改善箇所説明図

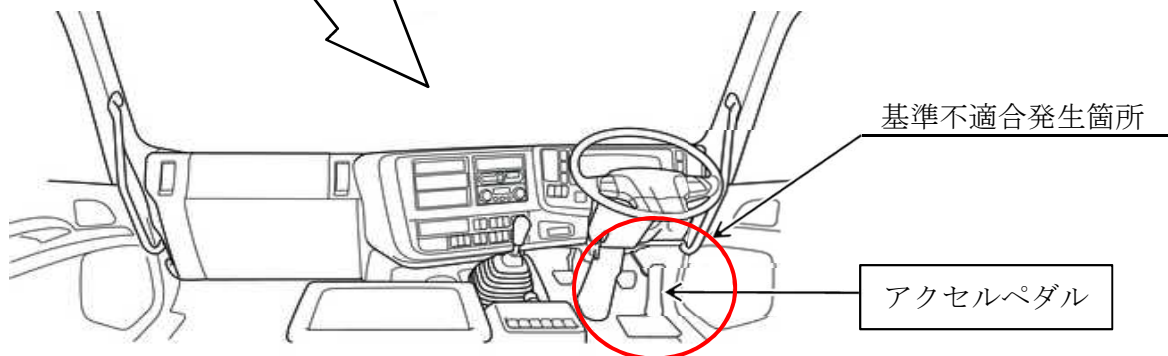
- 大型トラックのアクセルペダルにおいて、
- ①アクセルペダルのパッド部の強度が不足しているため、アクセルペダルを長時間一定の力で踏むとパッド部に亀裂が生じることがある。そのため、そのままの状態で使用を続けると、パッド部が破損し、最悪の場合、破損したパッド部がアクセルリンクに引っかかり、エンジン回転が下がらなくなるおそれがある。
 - ②ヒールスタンドの形状が不適切なため、ヒンジ部に大きな力がかかることがある。そのため、ヒンジ部が破損するおそれがある。

全車両、アクセルペダルを対策品に交換するとともに、フロアカーペットに切欠きを追加する。
